Autorité environnementale

Avis délibéré de l'Autorité environnementale sur le projet de pôle d'échanges multimodal de Grenoble (Isère)

n°Ae : 2013-21

Localisation des principaux aménagements (source : étude d'impact)

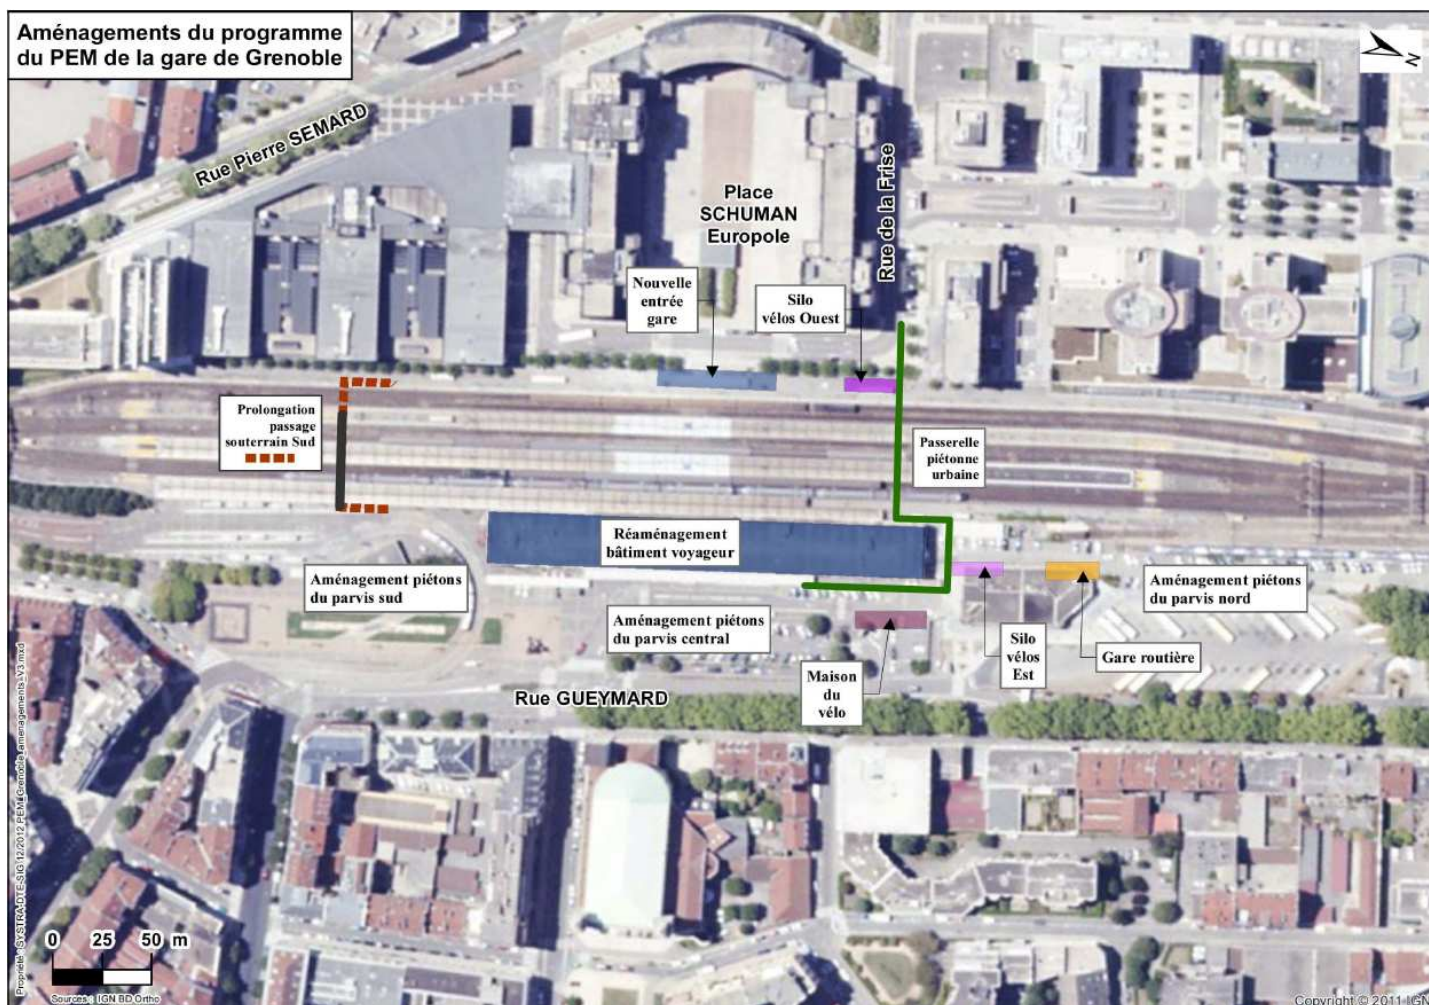
De nouvelles capacités de stationnement des vélos seront créées. Toutefois, l'étude d'impact ne fournit pas un nombre cohérent des nouvelles places de stationnements pour les vélos. Selon les parties de l'étude d'impact, « l'offre de stationnement totale des vélos pour le PEM est d'environ 1 550 places dont un peu plus de 1 000 places sécurisées réparties entre les silos est et ouest de la gare » (page 105), et « la création de deux grands silos à vélos (capacité 2 000 vélos) » (pages 9 et 175), ou encore « la création de stationnements de vélos en superstructure d'une capacité de 1 550 places répartis en deux sites (silo est et ouest). »

L'Ae recommande de clarifier, de préciser et d'harmoniser la présentation des capacités en stationnement vélos offertes par le projet et d'indiquer si ces capacités nouvelles répondent aux besoins estimés.
